Nos réf. ELB/230402/N1

Membres du bureau de la CLE
du SAGE du bassin de la Sarthe Amont

Objet : Dossier pour avis – Dossier soumis à autorisation environnementale via le guichet unique numérique de l'environnement GUNenv - DREAL Pays de la Loire – Parc éolien du Mortier Jumeau

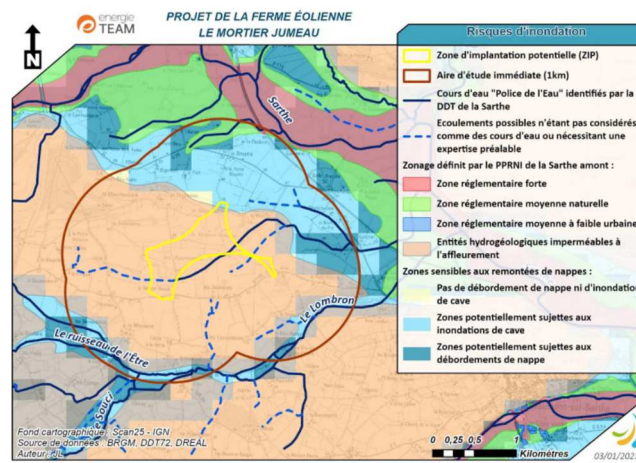
Concernant la démarche de réduction (R11) consistant à mettre en place des bouchons argileux au sein des tranchées, il est estimé que cette démarche annihilera l'impact des tranchées et de la présence des fourreaux au sein de la zone humide. Or, cette réduction, comme son nom l'indique, limite l'impact mais ne l'annule pas. Il semble donc nécessaire d'estimer l'impact des tranchées avec les aménagements sur les fonctionnalités de la zone humide.

Enfin, concernant la compensation de destruction de zone humide, le projet dispose d'une évaluation des pertes et des gains de fonctionnalités permettant de s'assurer que la compensation proposée est satisfaisante. L'idéal aurait été de travailler sur la zone humide considérée comme dégradée par les usages agricoles et en partie impactée par le présent projet.
